Naše zn. 7649/2023-SŽ-SSZ-OVZ

Optimalizace trati Karlštejn (mimo) – Beroun (mimo)

Vysvětlení zadávací dokumentace – Dodatek č. 20

VÝKRES STAVEBNÍCH POSTUPŮ, VÝKOPOVÝ PLÁN

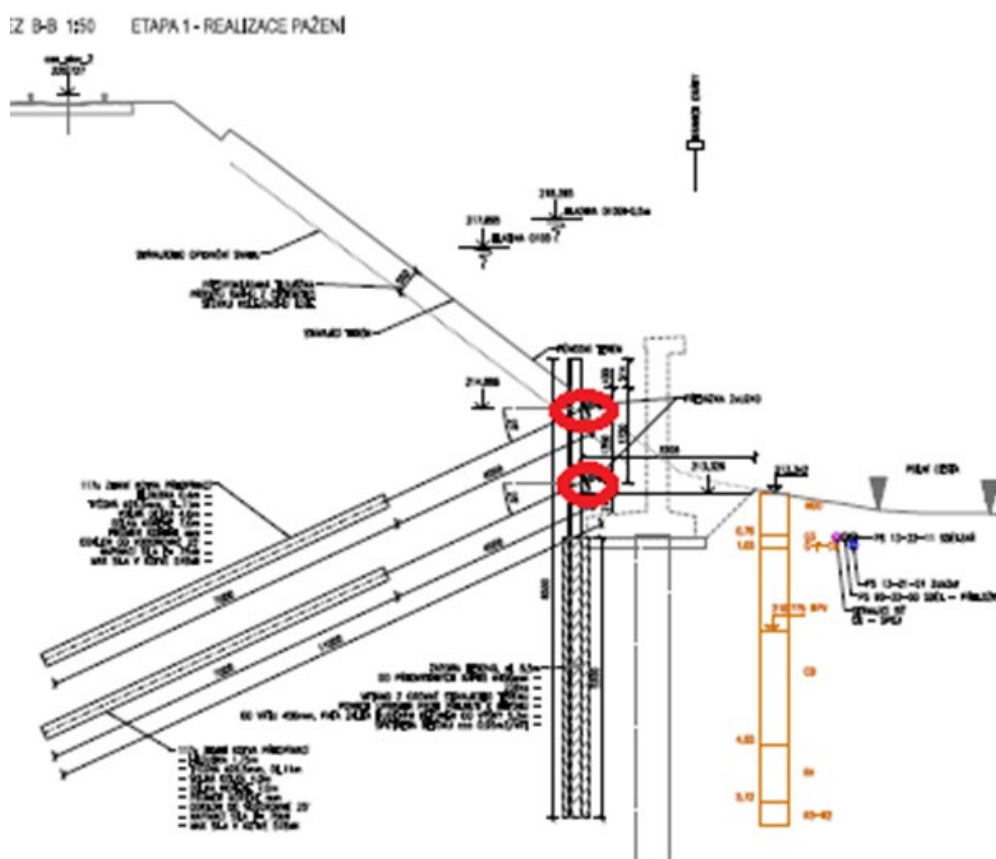
Z postoupené projektové dokumentace - výkresů ke SO 13-38-01, Most v ev. km 34,120 vyplývá, že oboustranně kotvená záporová stěna (viz přiložené části výkresů) musí být z obou stran přístupná. V tomto směru je třeba doplnit projektovou dokumentaci a také výkaz výměr o příslušné položky výkopu a pažení. V dokumentaci dále chybí statický výpočet - převázky z UPE 120 nevyhovují předpokládanému zatížení.

Co se týče dimenzování, zápory jsou dimenzovány na plné zatížení bez spolupůsobení sousedních zápor, tzn. převážka je pouze konstrukční, z důvodů prostorového ztuzení. Současně zadavatel uvádí, že zhotovitel může v rámci VTD upravit pažení dle jeho možností.

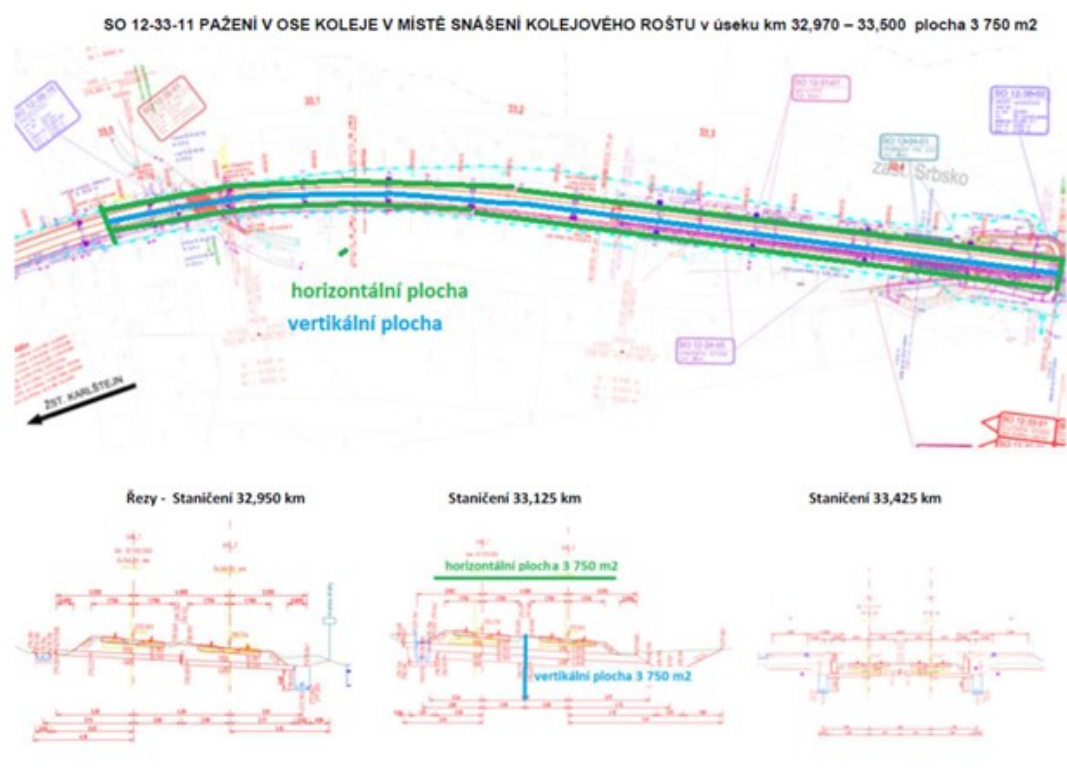
Není zřejmé, zda zadavatel uvažuje vertikální plochu pažení v délce snášení kolejového roštu 630 bm tj. výška pažení $(3.750 : 630) = 6,0$ m (modře označená plocha v obrázku), přičemž tato výška musí být i kotvená, nebo se rozumí půdorysná plocha snášeného kolejového roštu (zeleně označená plocha v obrázku) při délce 630 bm * šířka 6,0 m (šířka pláň) = 3 750 m².

S přihlédnutím k tomu, že zadavatel v poznámce k položce uvádí a potvrzuje možnost, aby dodavatel sám volil vhodný způsob pro zajištění provozované koleje, žádáme o vysvětlení, jakou tedy plochu pažení zadavatel uvažuje (horizontálně či vertikálně)?

Zadavatel k výše uvedenému dotazu sděluje, že uvažuje v SO 12-33-01 s vertikální plochou. V návrhu předpokládá svislé pažení - štětové stěny nebo variantně záporové pažení z HEB profilů. Viz zmiňované odpovědi č.21 a č.101.

Avšak současně zadavatel uvádí, že zhotovitel má možnost použít jakýkoliv jiný způsob vhodného zajištění železničního svršku / kolejového lože vedlejší koleje.
